# 改善箇所説明図

代表型式：カトウ YDS-KRC017

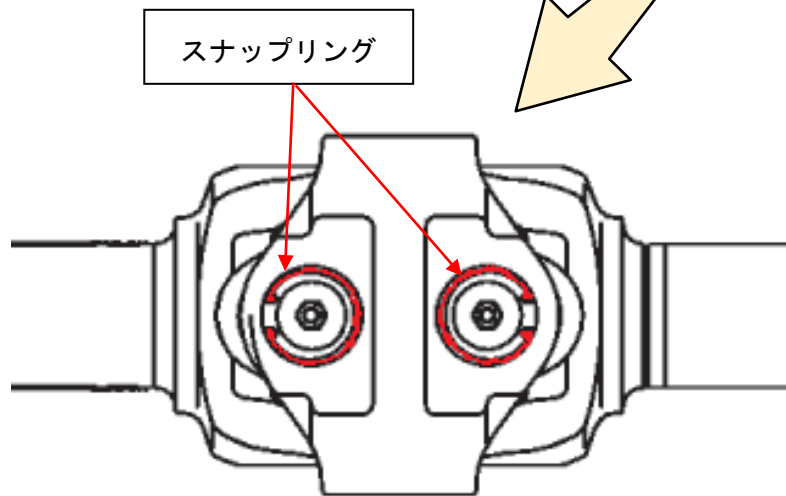
## 不具合発生箇所

ホイール・クレーンの動力伝達装置において、アクスルシャフト製造時の組み付け作業が不適切なため、ジョイント部のスナップリングが取り付けられていないおそれがある。そのため、そのままの状態で使用を続けた場合、ジョイント部のベアリングカップが抜け出すことで異音が発生し、最悪の場合、走行不能となるおそれがある。

### 改善措置の内容

全車両、スナップリングの有無を点検し、組み付けられていない場合は、アクスルシャフトを正規品に交換する。
